## 2.9. Avis de l'autorité environnementale

## 3. Organisation de l'enquête

## 5. Analyse des Observations recueillies

Figure 5 : Occupation moyenne de la ligne 272 à l'heure de pointe du matin (Pièce G4 – p176)

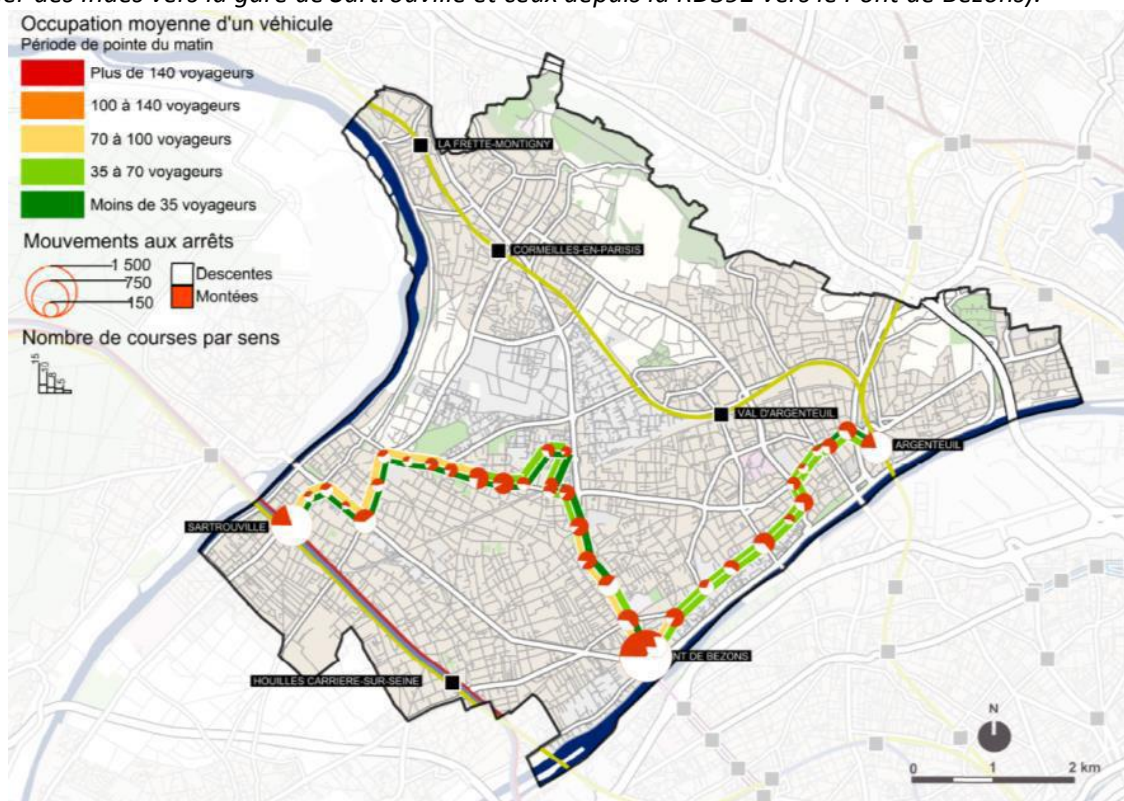
6. Comment pensez-vous alléger la charge des bus déjà élevée ?

aujourd'hui des surcharges ponctuelles sur certains véhicules (cf. ligne 272) dégradant les conditions de voyages, principalement à l'heure de pointe du matin et sur les secteurs les plus chargés (ceux depuis le quartier des Indes vers la gare de Sartrouville et ceux depuis la RD392 vers le Pont de Bezons).

Les prévisions de fréquentation voyageurs réalisées à l'horizon de mise en service du projet montrent que l'offre future de transport serait compatible avec la demande future, y compris sur le tronçon le plus chargé à l'heure de pointe (pièce H-DEUP). Le projet Bus Entre Seine comporte deux volets d'aménagements complémentaires visant à améliorer la performance des bus du secteur et notamment la régularité de la ligne et le confort des voyageurs à bord :
